GARA EUROPEA A PROCEDURA APERTA PER L'APPALTO DEI LAVORI RELATIVI ALL'INTERVENTO DI RIGENERAZIONE URBANA DELLA PERIFERIA EST DELLA CITTA' DI MANTOVA SECONDO IL PROGETTO "MANTOVA HUB" - LOTTO 1 - LOTTO 2 / STRALCIO 2.1B / STRALCIO 2.1C

RISPOSTE AI QUESITI ALLA DATA DEL 25.07.2018

UPA 200B - 80/ .. + ...

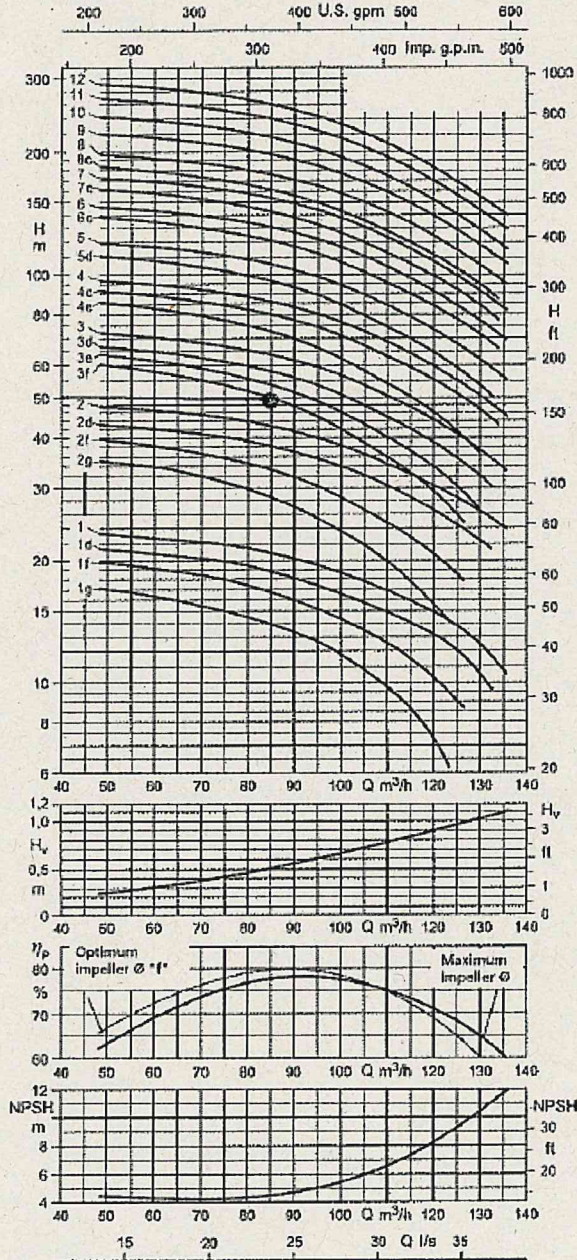
Analizzando la documentazione fornita, abbiamo notato che il Computo (Documento "01_E_EE_IC702_03") e la tabella "Caratteristiche elettropompa" presente nel documento "01_E_IC1025_03" riportano per la stessa elettropompa sommersa individuata come P7 (modello KSB, UPA 200B – 80/3f e UMA 150E 18/21) due differenti condizioni di funzionamento, riportate di seguito.

Verificando le prestazioni idrauliche dell'elettropompa P7 prevista in progetto (modello KSB, UPA 200B – 80/3f e UMA 150E 18/21) si nota che queste sono in disaccordo con la condizione di funzionamento indicata nella tabella del documento "01_E_IC1025_03" che prevede, come già detto, una portata di 90mc/h e una prevalenza di 700kPa. In particolare la curva caratteristica del modello di elettropompa indicata nella tabella di cui al documento "01_E_IC1025_03", non può soddisfare le prestazioni idrauliche nel medesimo documento.

Affinchè possa essere definita in modo corretto la proposta di miglioria, si richiede pertanto un chiarimento sui parametri di funzionamento corretti (portata e prevalenza) dell'elettropompa P7 da tenere in considerazione nella sostituzione di questa con una energeticamente più performante.

Si conferma che i dati di progetto, da prendere in considerazione, sono quelli indicati nel computo

Portata 82 mc/h – Prevalenza 500 kPa - motore 15,5 kW

Di seguito si riportano i dati delle schede tecniche della pompa
